**Závazné stanovisko a vyjádření odboru životního prostředí a územního rozvoje ÚMČ Praha 10 dle § 149 a § 154 zákona č. 500/2004 Sb., správní řád, v platném znění, jako dotčeného orgánu státní správy dle § 4 odst. 7 zákona č. 183/2006 Sb., o územním plánování a stavebním řádu, v platném znění, ke stavbě:**

**„Strnadova, Vydrova – č. akce 1063 – rekonstrukce komunikace, k. ú. Malešice Praha 10“.**

## ROZHODNUTÍ o povolení kácení dřevin

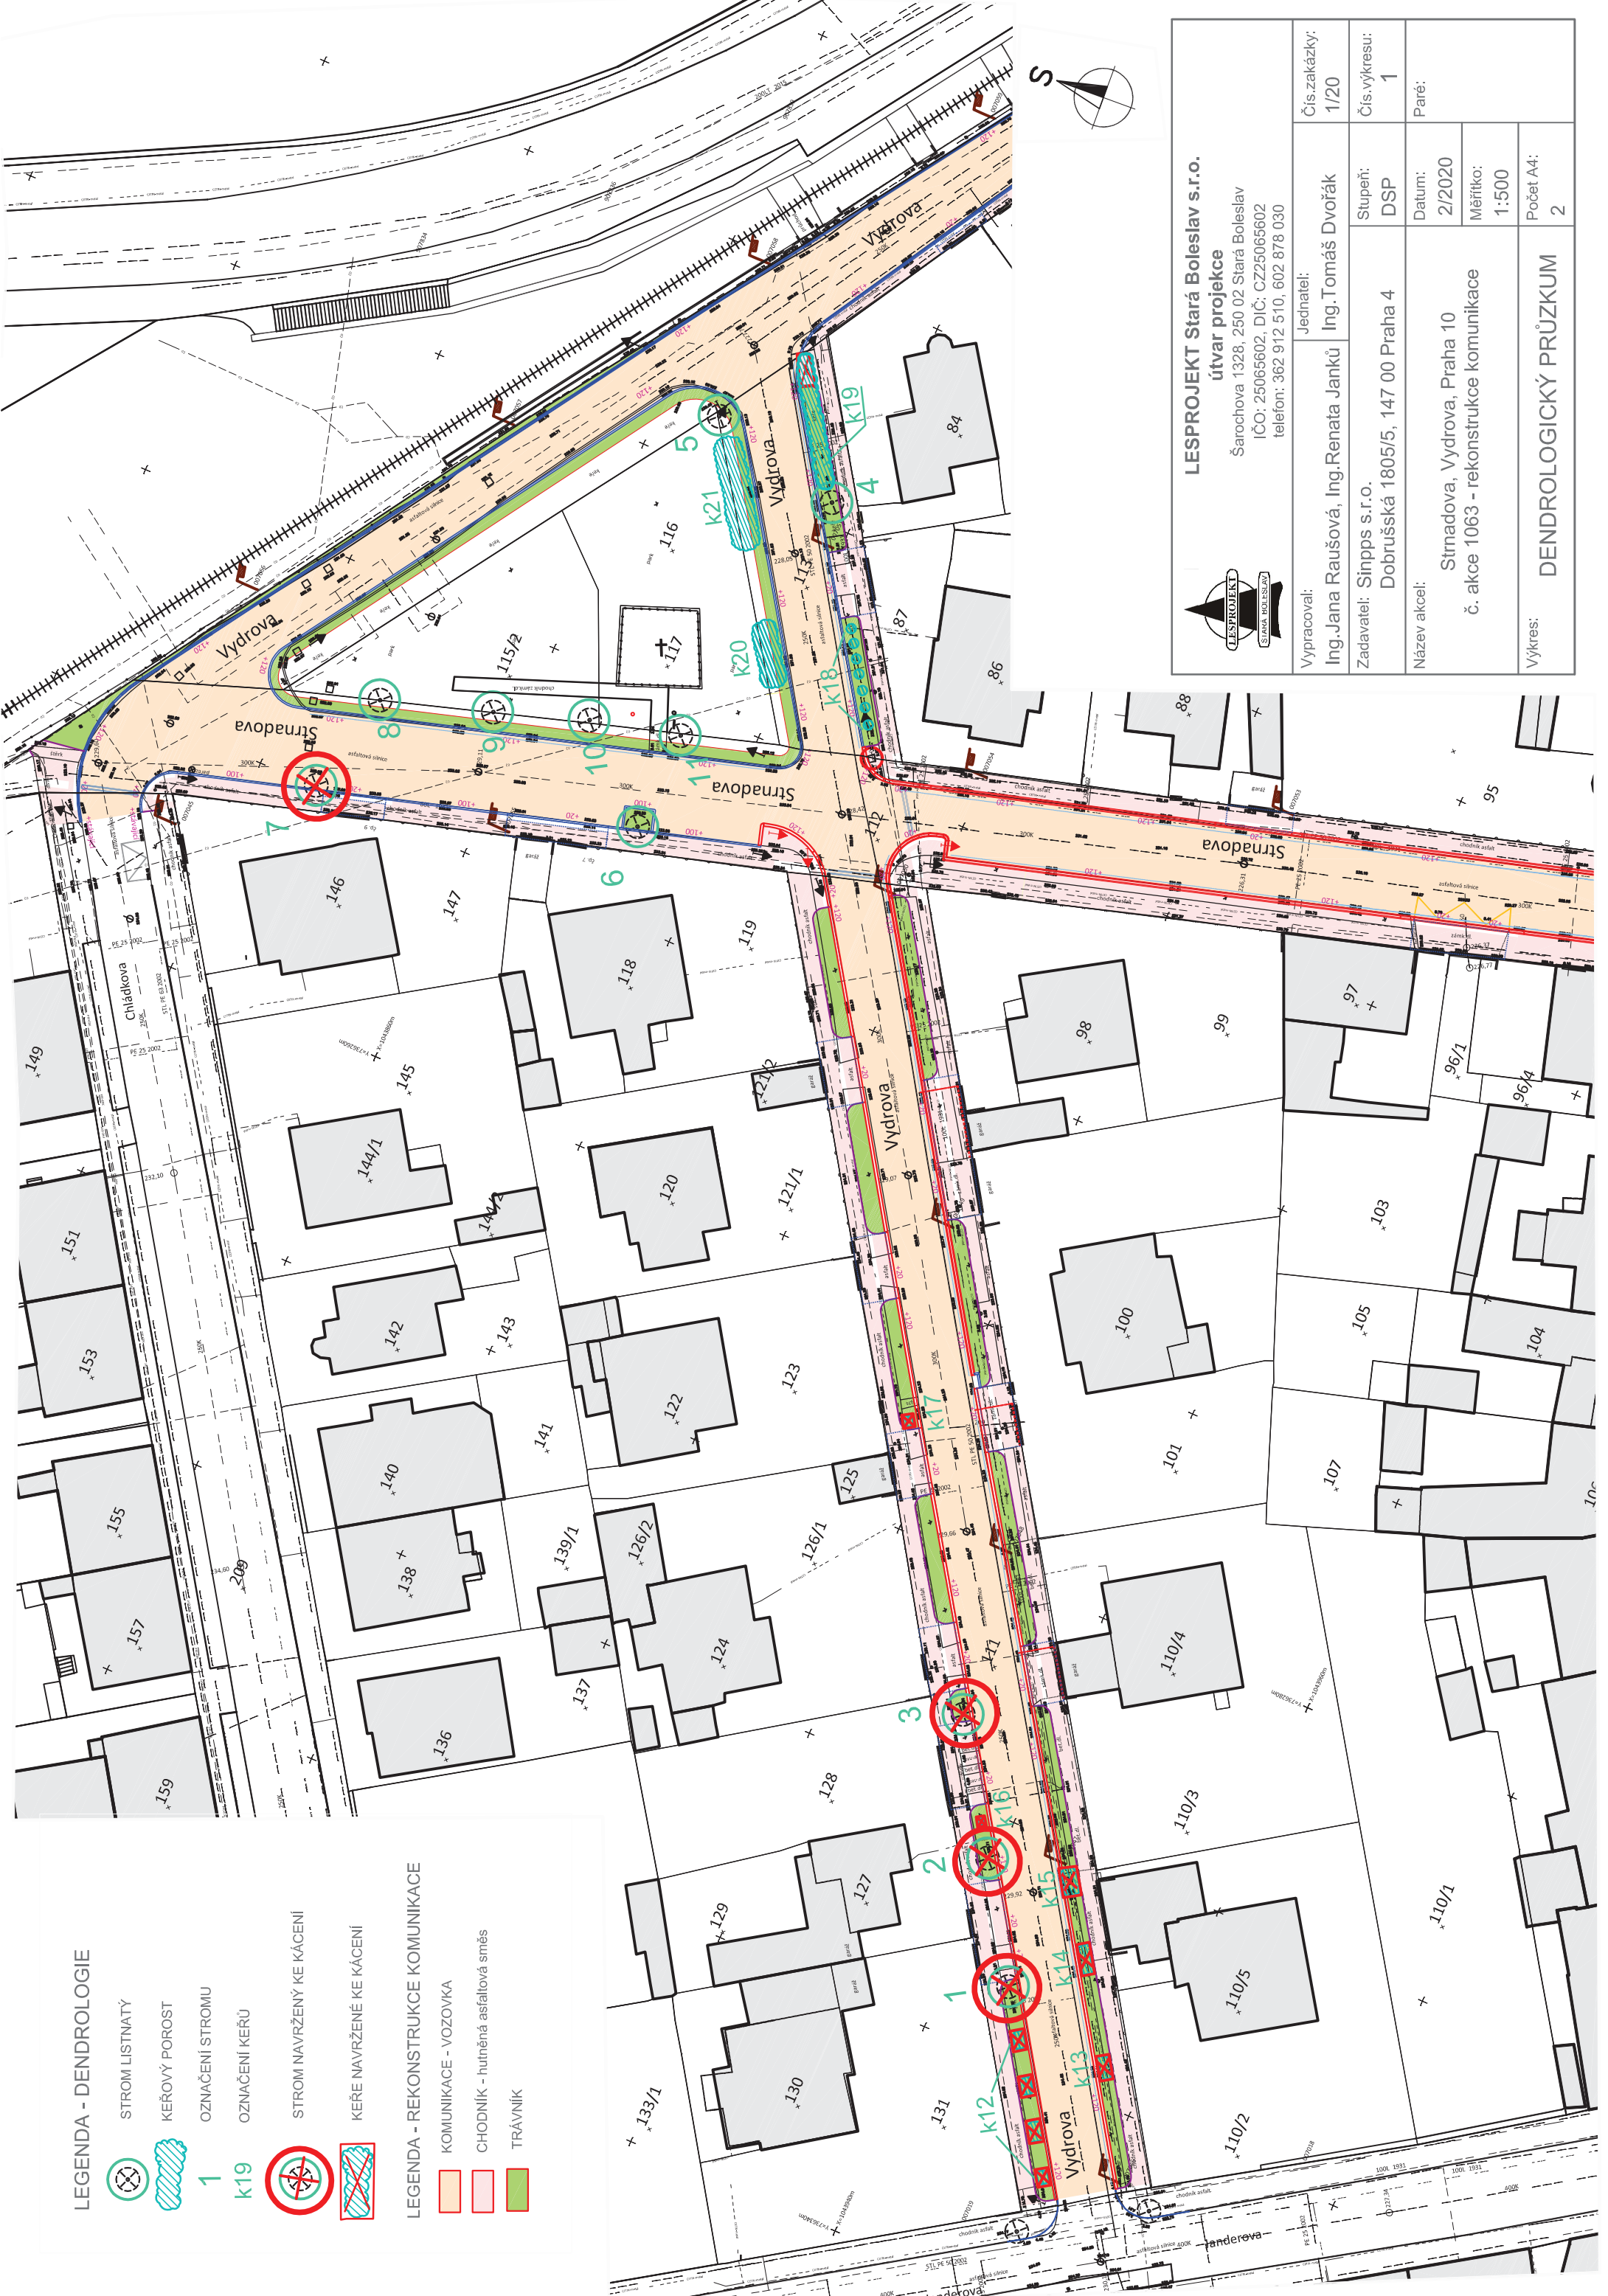
Pořadové číslo dřevin je totožné s číslováním v situaci - Dendrologický průzkum - pro akci Strnadova, Vydrova, Praha 10 č. akce 1063 – rekonstrukce komunikace, která je součástí žádosti o kácení, zpracovaná paní Ing. Janou Raušovou a paní Ing. Renatou Janků, ze společnosti LESPROJEKT Stará Boleslav s.r.o., sídlem Šarochova 1328, 250 02 Stará Boleslav, IČ: 25065602, v únor/2020, v měřítku

# Koordinální situace stavby Výřez A

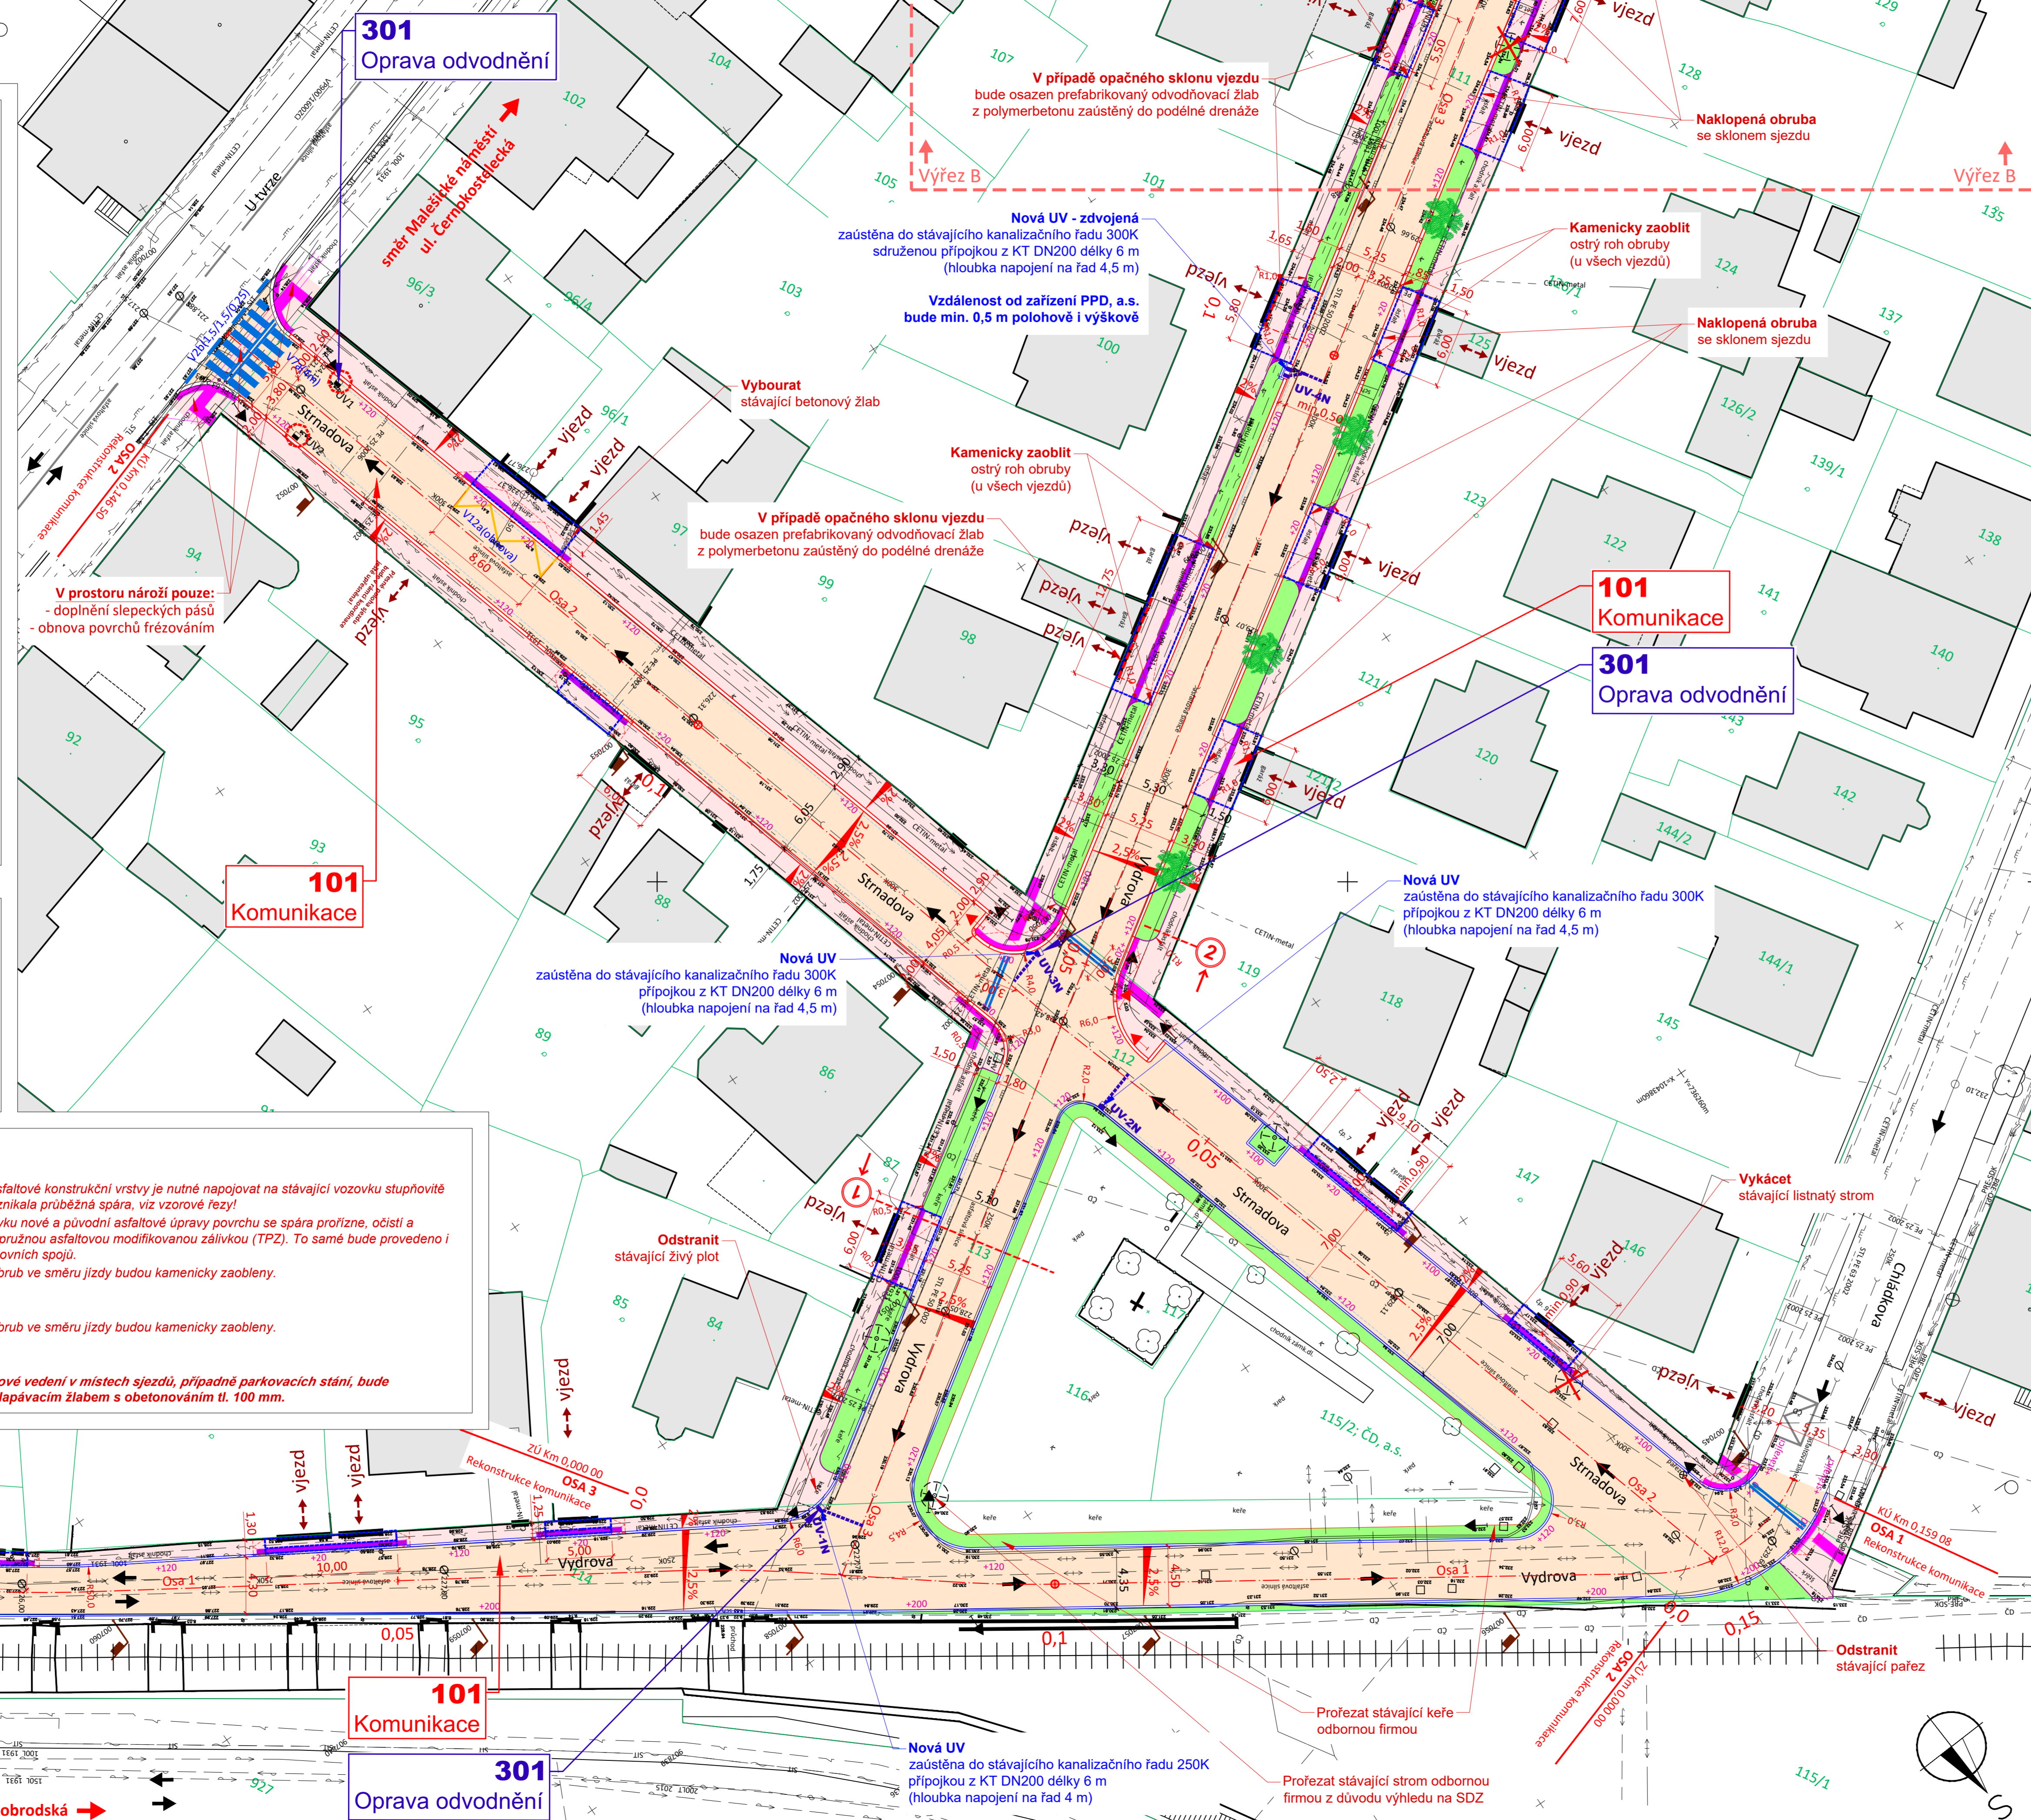
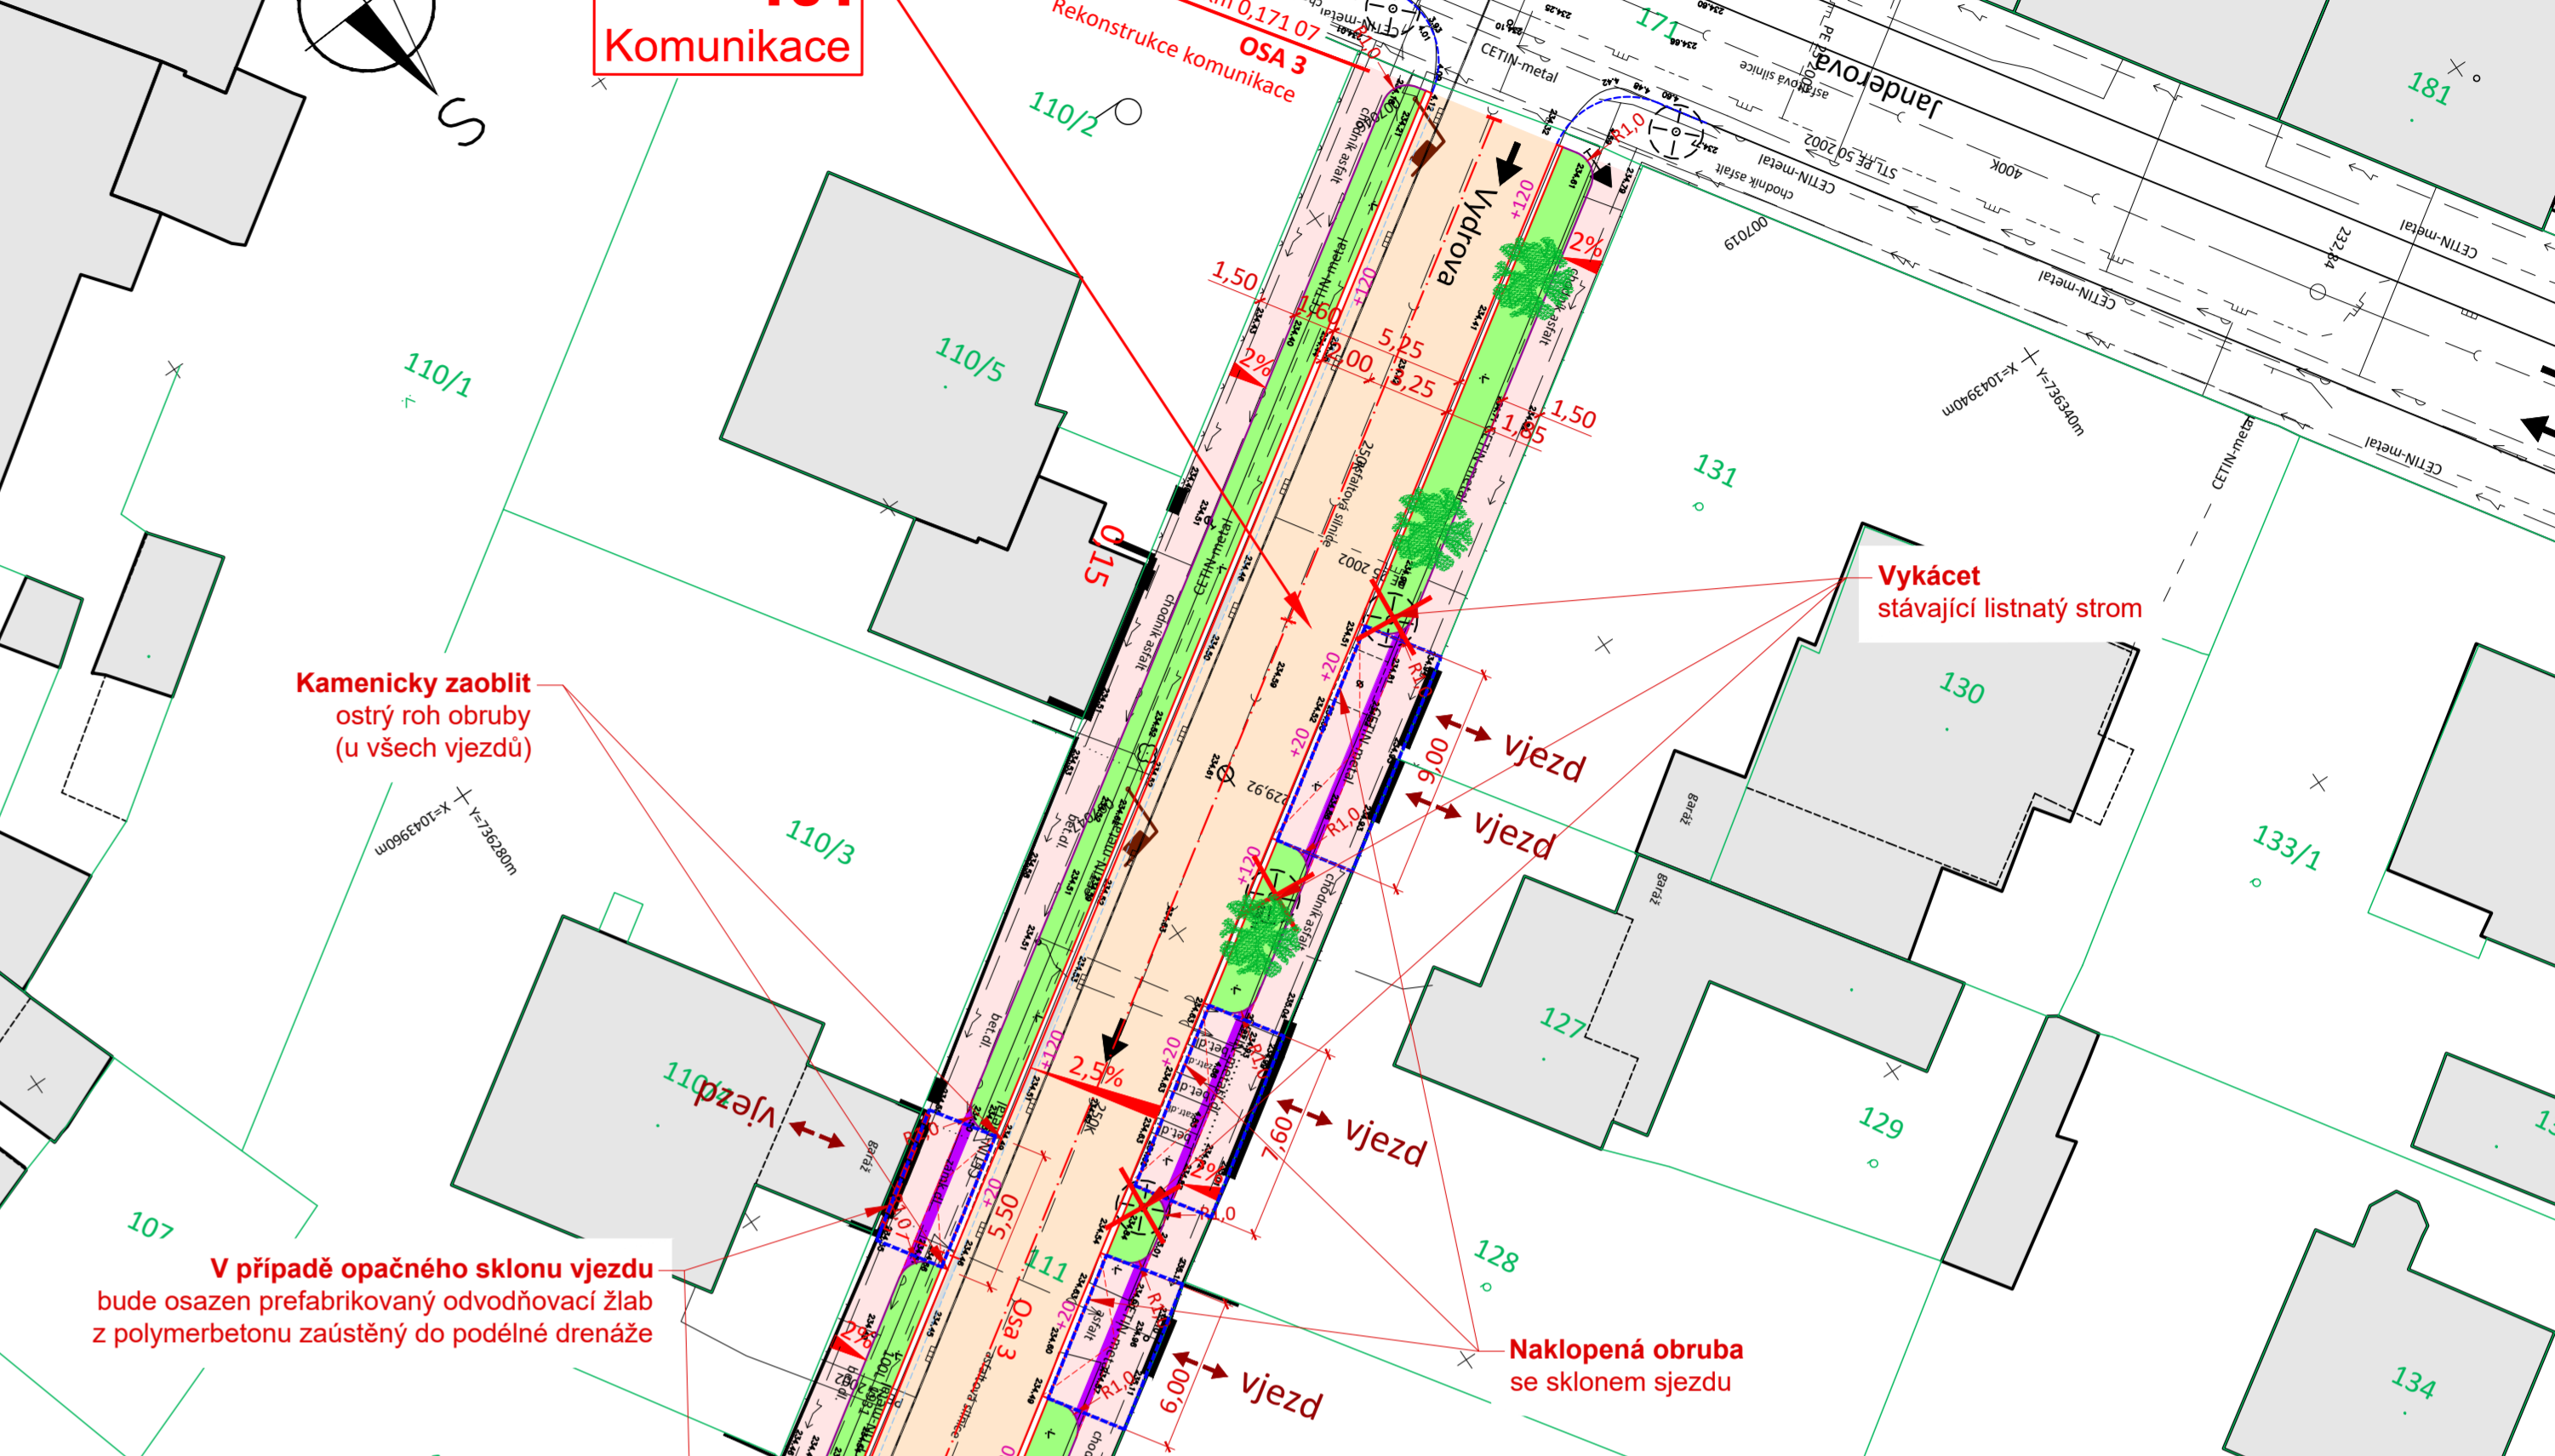
Ačkoliv v kapitole B. 5 Souhrnné technické zprávy není požadováno žádné kácení, je stavba v kolizi se vzrostlými dřevinami. Z Koordinačního situačního výkresu C.3 jasně plyne nutnost, kácení dvou stromů. Upozorňujeme, že ke kácení dřevin je potřebné povolení orgánu ochrany přírody podle § 8 odst. 1 zákona č. 114/1992 Sb., o ochraně přírody a krajiny, v platném znění, které je samostatným správním rozhodnutím.

Toto povolení vydává odbor životního prostředí dopravy a rozvoje ÚMČ Praha 10 na základě žádosti o povolení ke kácení dřevin rostoucích mimo les, která musí splňovat veškeré náležitosti vyhlášky 222/2014 Sb., ve znění vyhlášky 189/2013 Sb., o ochraně dřevin a povolování jejich kácení, v platném znění.
